1902-12-13

Carl Jacobsen

Hack Kampmann

Emneord:
Ny Carlsberg Glyptotek

[Tegning af rummene med a]

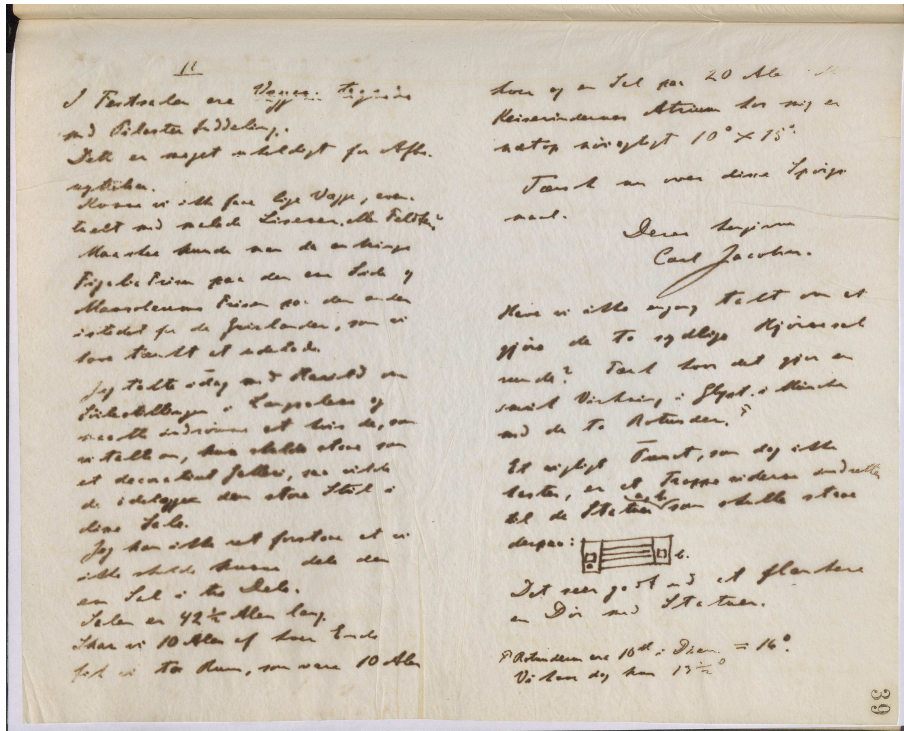
Derimod er det ikke et Forslag, men et aldeles nødvendigt Forlangende at Døraabningerne anbringes i Midten af Hjørnesalene, selv om vi ville

beholde Sidelys og Sidedørene i de mellemste Cabinetter.

De vil see at Sidedøren i Hjørnesalen umuliggjør en smuk Opstilling paa den sydlige Væg

Det Første af denne, som er betegnet a kan ikke benyttes til Opstilling.

Man vil rive Piedestalerne overende naar naar man gaar ind og ud af Hjørnesalene.
